Statens vegvesen

ENDRING AV REGULERINGSPLAN

Prosjekt: Rv.4 Sandvoll - Amundrud

Kommune: Gran

1.3.1 Plankart R01 (Sandvollkrysset mm)

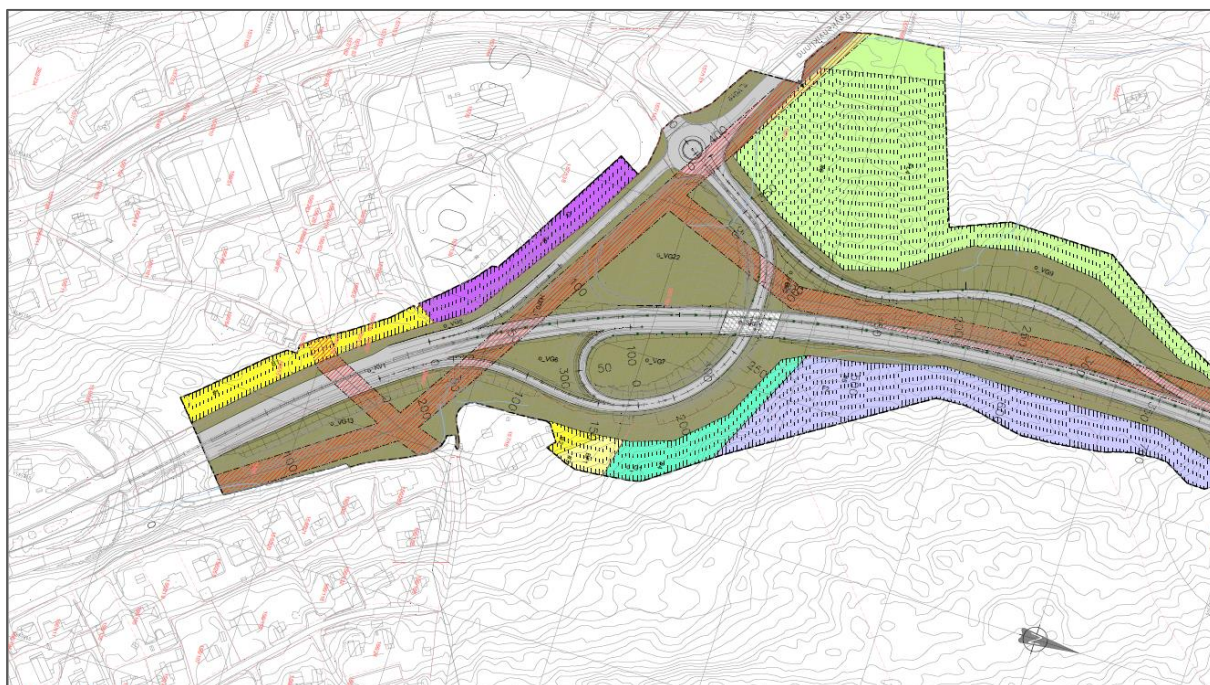
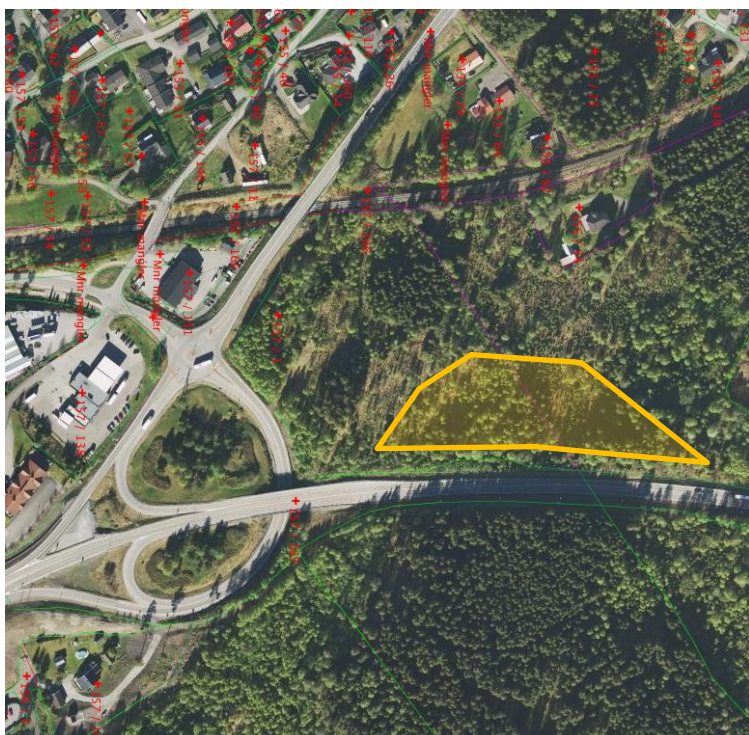
I gjeldende plan var det i prinsippet forutsatt å opprettholde dagens kryssutforming. Med nødvendig utvidelse av riksveg 4 og optimalisering av kurvatur ville dette kreve 5 felt over brua i krysset (Sandvoll bru), slik at denne da måtte rives og erstattes med en ny konstruksjon. Det var også lagt til grunn en flytting av dagens ramper under brua, med inngrep i fjell / sideterreng/naboeiendom.

For å redusere kostnader foreslås det å beholde dagens Sandvoll bru og foreta en mindre utvidelse av denne.

Dette gir også mulighet til å beholde dagens rampesystem under brua uten større tiltak. Imidlertid kan Sandvoll bru av tekniske årsaker ikke utvides så mye at det blir plass til 5 felt over brua. Det er derfor valgt å bygge en ny sørgående avkjøringsrampe utenom brua. Denne må på grunn av stigningsforholdene være ca 450 meter lang og legges i en S-kurve for å gi nødvendig lengde, samt gi en harmonisk romkurve ift høy- og lavbrekk.

1.3.2 Plankart R02 (Mohagenkrysset mm)

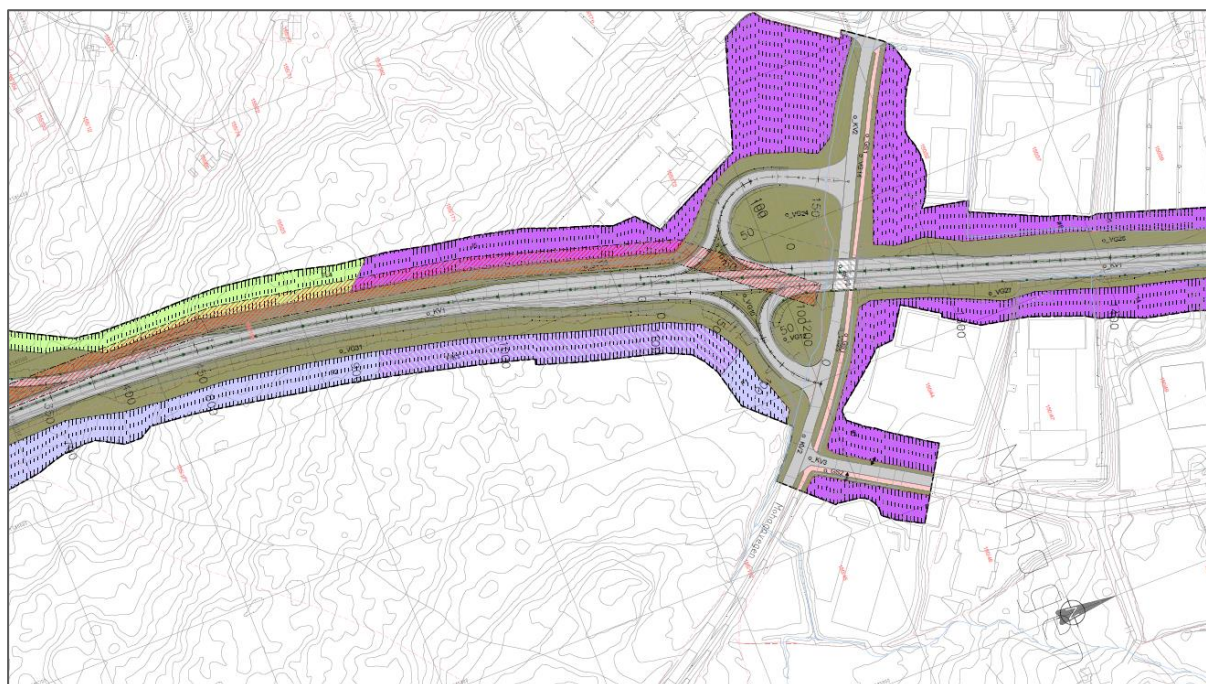
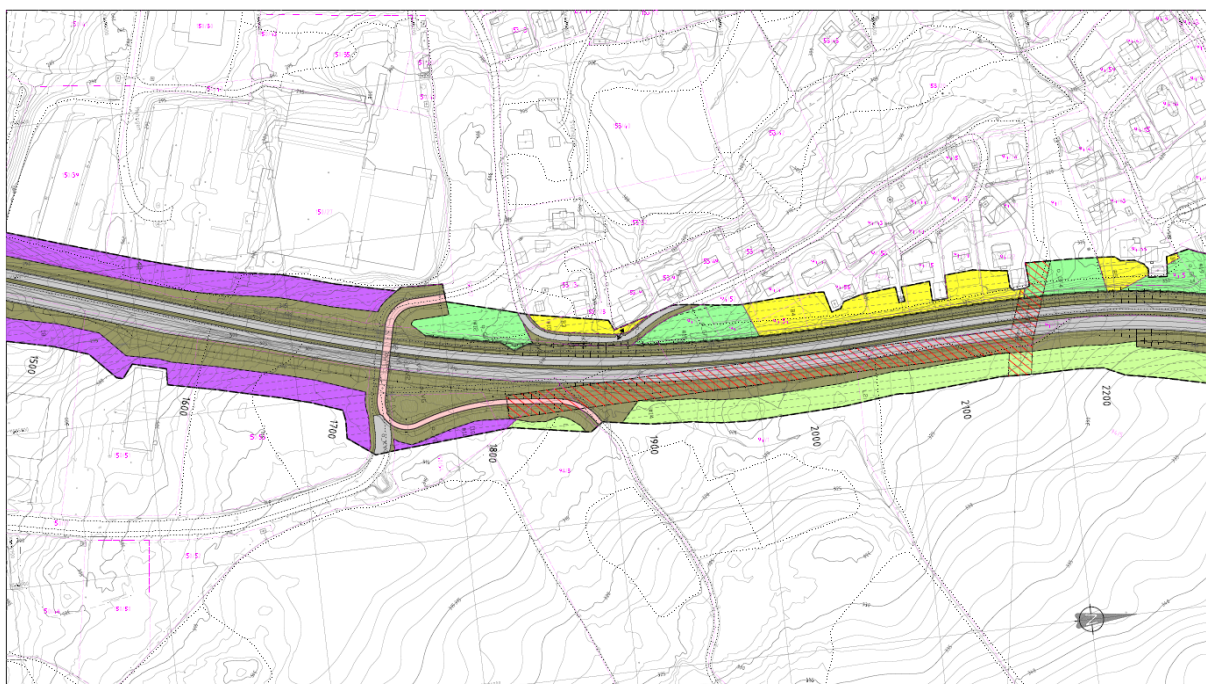
I gjeldende plan var det planlagt nye ramper i Mohagenkrysset, inkludert rundkjøringer på Mohagavegen og omlegging av denne øst for Mohagen bru. Det var også planlagt riving av eksisterende bru og bygging av ny.

For å redusere kostnader foreslås det å utvide dagens Mohagen bru mot øst, i stedet for å bygge ny bru.

Dagens kryssramper og T-kryss med Mohagavegen beholdes som i dag, med mindre tilpasninger ift at rv. 4 utvides mot øst. Akselerasjons- og retardasjonsfeltene langs rv. 4 forlenges slik at de tilfredsstiller dagens krav for standardklasse U-H5 (de er for korte i dag).

1.3.3 Plankart R03

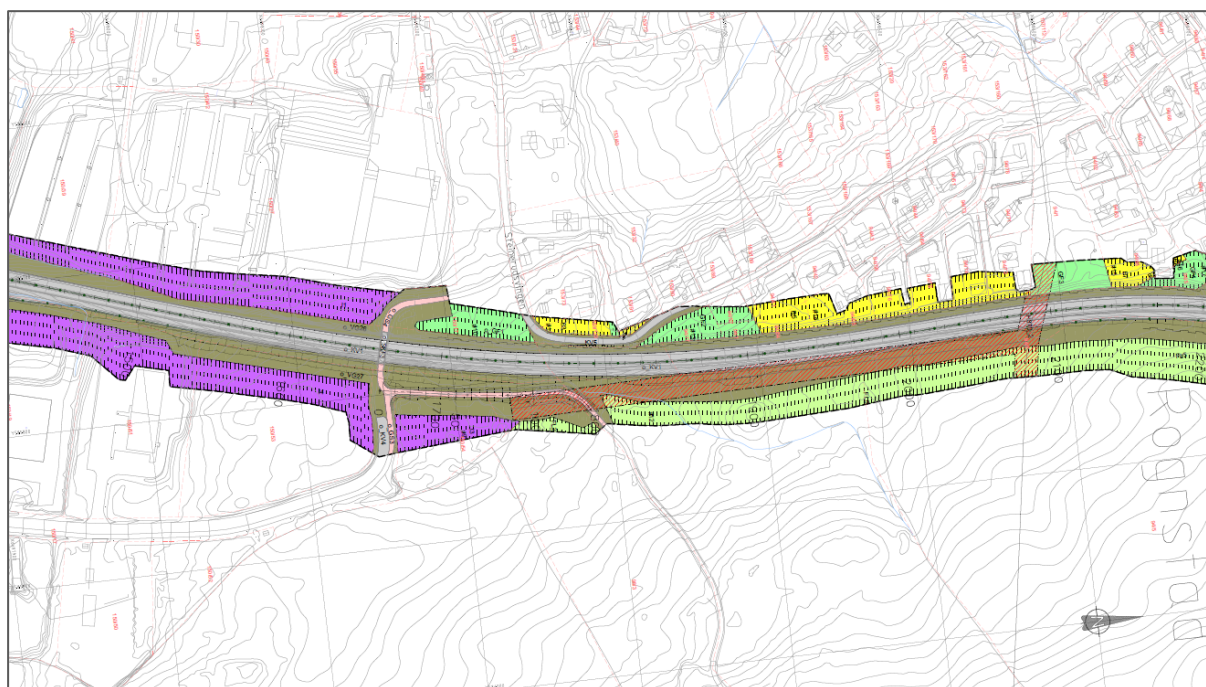
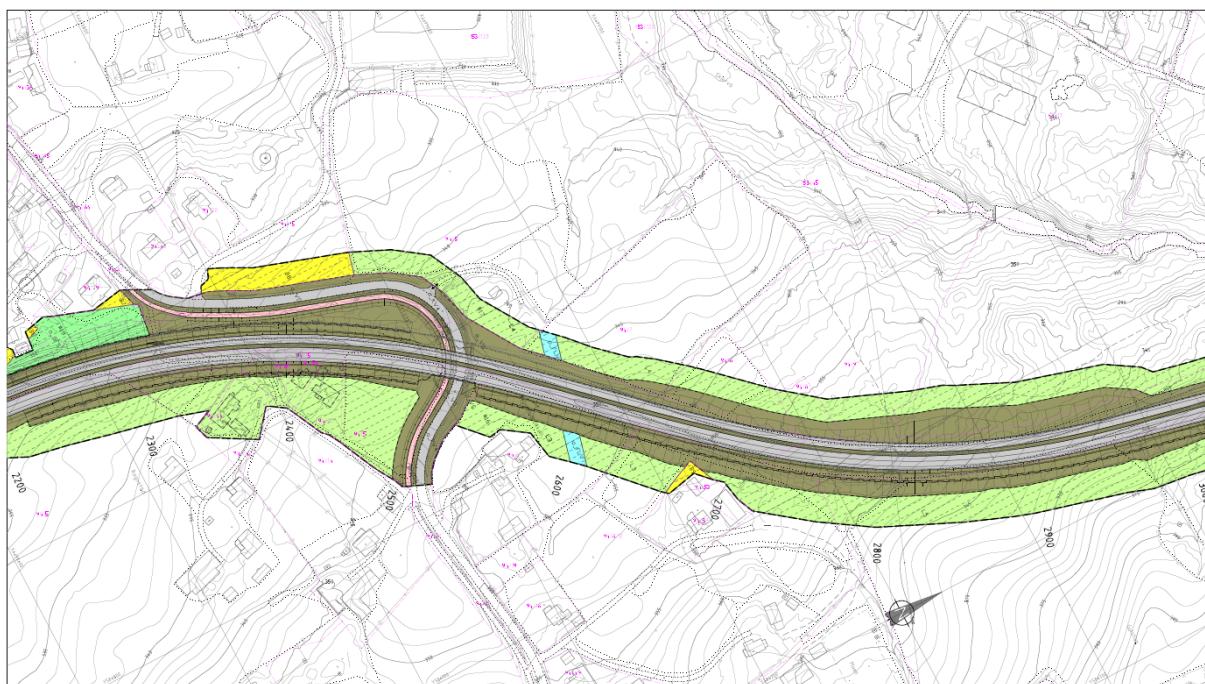
I gjeldende plan følges eksisterende rv. 4 på denne strekningen. Gangveg øst for rv. 4 nord for Steinerud bru var foreslått flyttet mot øst.

Detaljprosjektering viser nå at ovennevnte gangveg i større grad kan beholdes og ikke trenger å flyttes så mye som vist i gjeldende plan. Gangvegen er derfor trukket nærmere inn mot rv. 4, slik at arealbeslaget (industriområde) reduseres med ca 1,5 daa.

1.3.4 Plankart R04

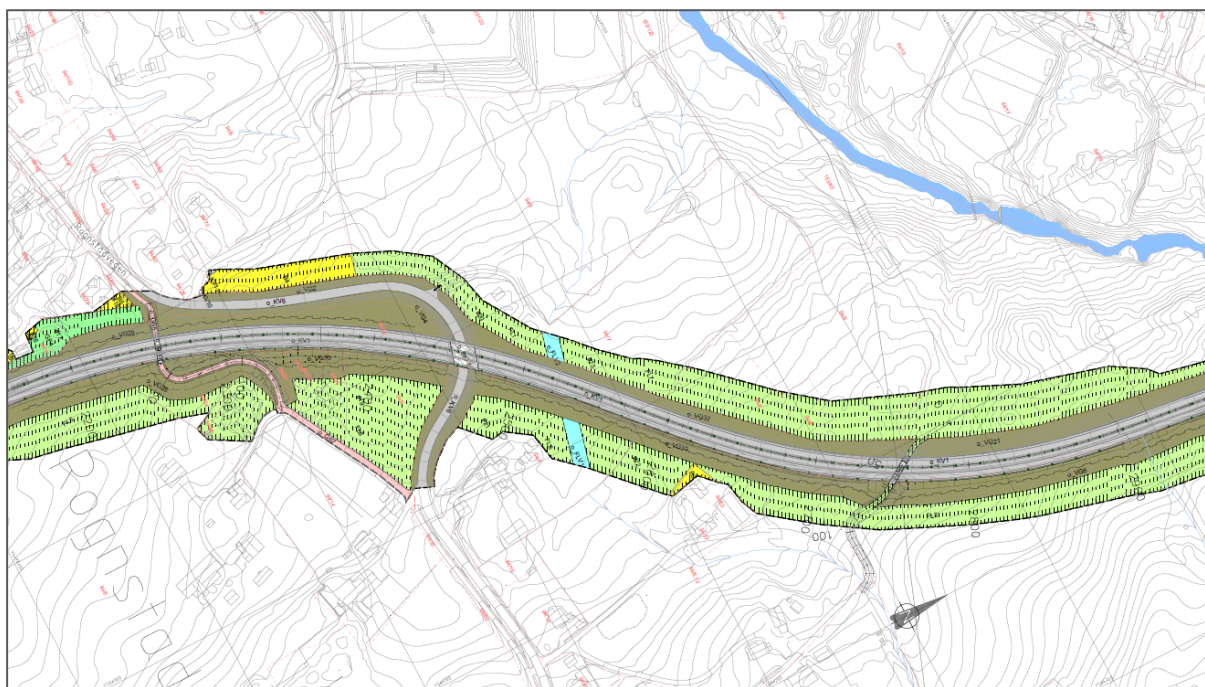
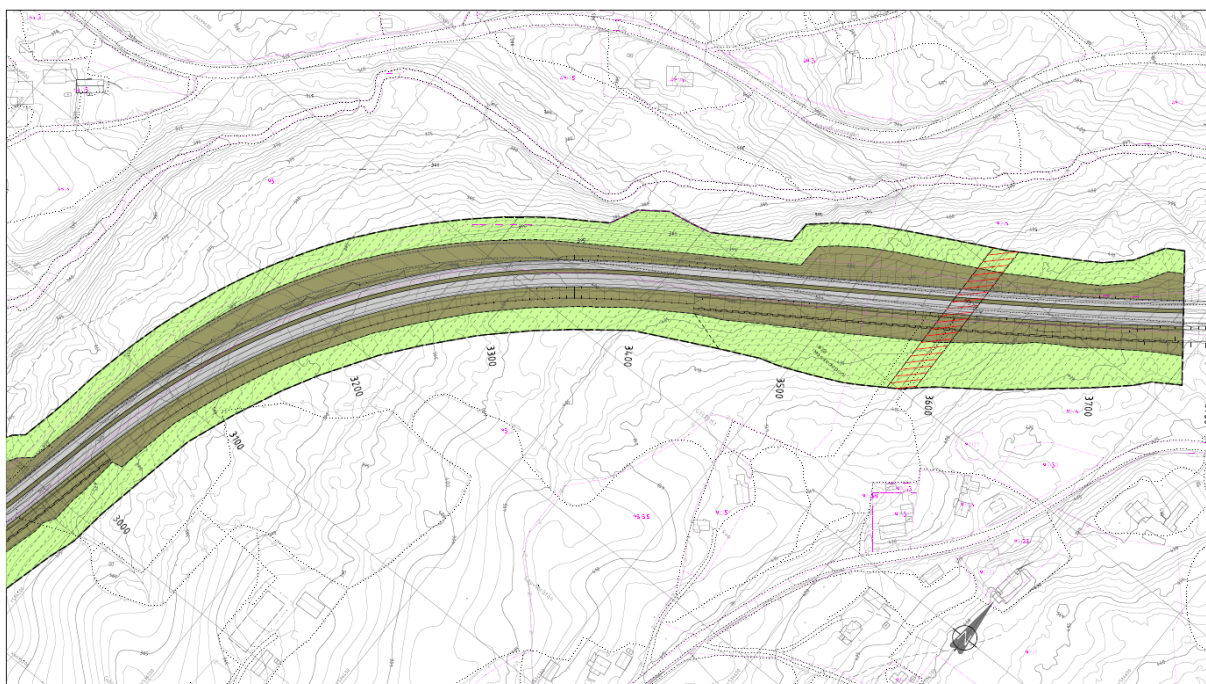
I gjeldende plan var det planlagt noe kurveutretting, dvs flytting av vegen mot øst fra området sør for Moen undergang og videre nordover. Dette krevde også riving av eksisterende Moen bru, med bygging av ny bru litt lenger øst. Videre var det forutsatt riving av Moen gangkulvert. med føring av gangveg langs Rognstadvegen under ny bru i stedet.

I venstrekurven nord for Moen bru var det forutsatt kurveutretting ved forskyvning av rv. 4 mot vest inkludert fylling utenfor eksisterende veg. Den eksisterende Gulstuen undergang er ikke vist i gjeldende plan.

Når vegen nå kun breddeutvides medfører dette reduserte inngrep på østsiden, bl.a. inn mot boligbebyggelse. Breddeutvidelsen åpner også for at Moen bru kan beholdes og utvides mot øst, samt ved samme tiltak at Moen fotgjengerundergang med egen gang veg kan beholdes.

I venstrekurven nord for Moen bru følges i stedet eksisterende veg med utvidelse mot øst. Dette medfører marginalt større arealinngrep på østsiden (ca 1 daa), men en større reduksjon på vestsiden (ca 4 daa).

Gulstuen undergang er lagt inn i planene igjen etter avtale med Gran kommune, da dette ble ansett å være en forglemmelse ved behandlingen av gjeldende plan. Eksisterende kulvert forlenges da mot øst.

1.3.5 Plankart R05

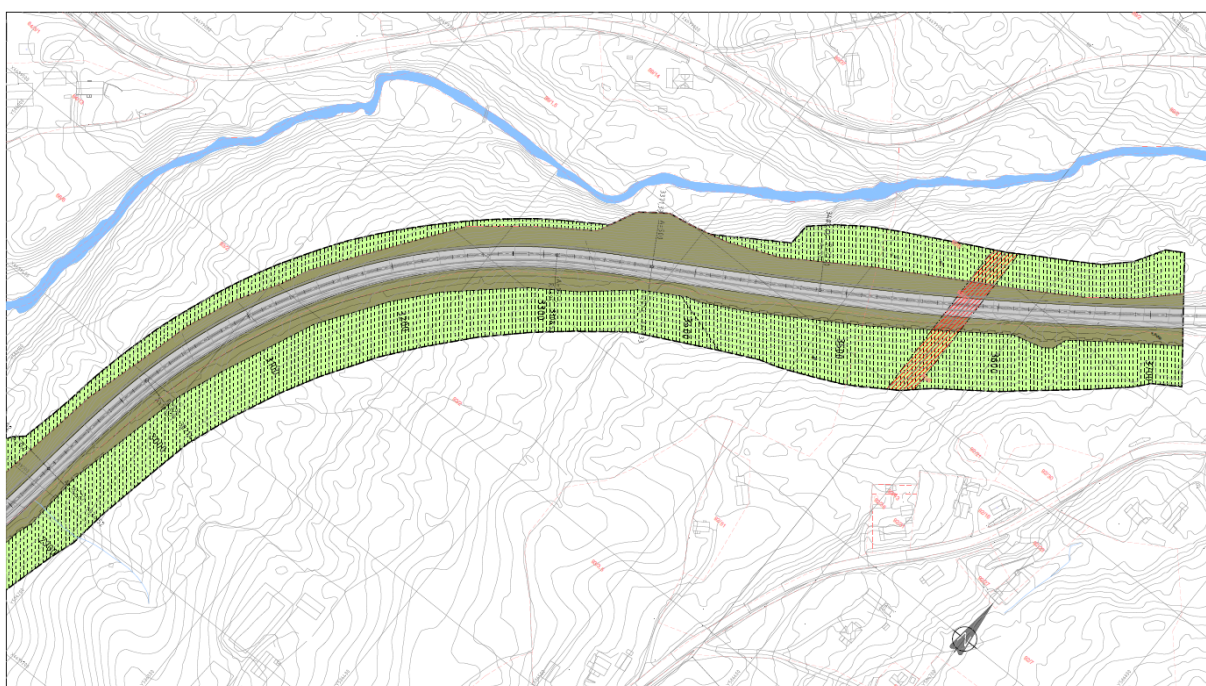
I gjeldende plan var det planlagt utretting av kurve fra radius ca 400 til 450 meter over ca 5-600 meter, før vegen ble ført ut på eksisterende vegareal igjen på de nordligste ca 300 m av parsellen, inn mot Amundrudkrysset.

Dette innebar at ny veg ble liggende ca 1,5 vegbredder øst for eksisterende veg i nevnte kurve, med tilsvarende arealbeslag og inngrep.

Når følges eksisterende veg med radius ca 400 m, med breddeutvidelse mot øst. Tiltaket avsluttes sør for Amundrudkrysset som vist i gjeldende plan.

Dette gir redusert arealbeslag på østsiden med ca 12 daa. På vestsiden gjøres ingen inngrep, men eksisterende vegfylling reguleres nå til Samferdselsformål (annen veggrunn, grøntareal) i stedet for tilbakeføring til LNF som i gjeldende plan (ca 3 daa).
